リレーインターフェイス FTA-C300 の端子台変更のお知らせ

この度、リレーインターフェイス FTA-C300 シリーズのプリント基板用端子台を従来の LP シリーズの生産終了に伴い、LL シリーズへ変更させていただく事となりました。

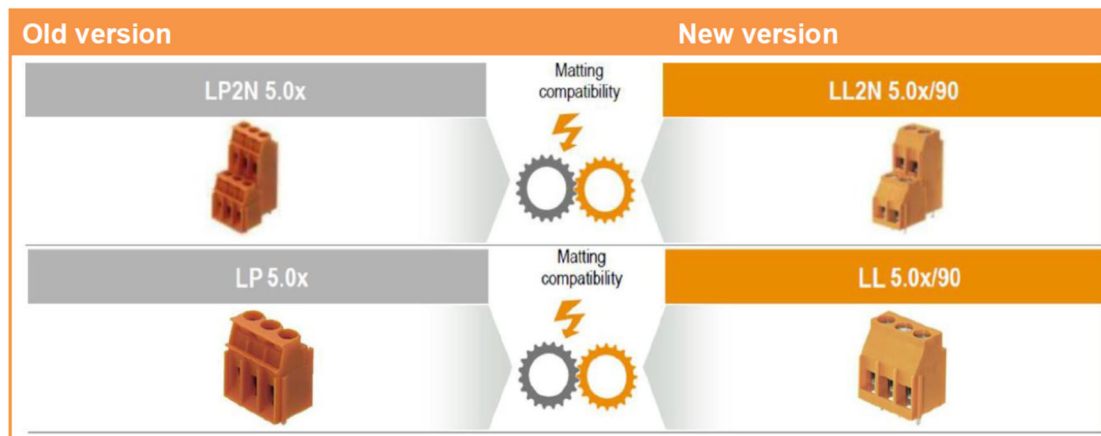
この変更による該当製品の品番や電氣的仕様等の変更はございませんが、端子マーカを DEKFIX マーカからタンポ印刷へ変更させていただく事となりました。

プリント基板用端子台 LP シリーズから LL シリーズへ変更

端子マーカを DEKFIX マーカからタンポ印刷へ変更
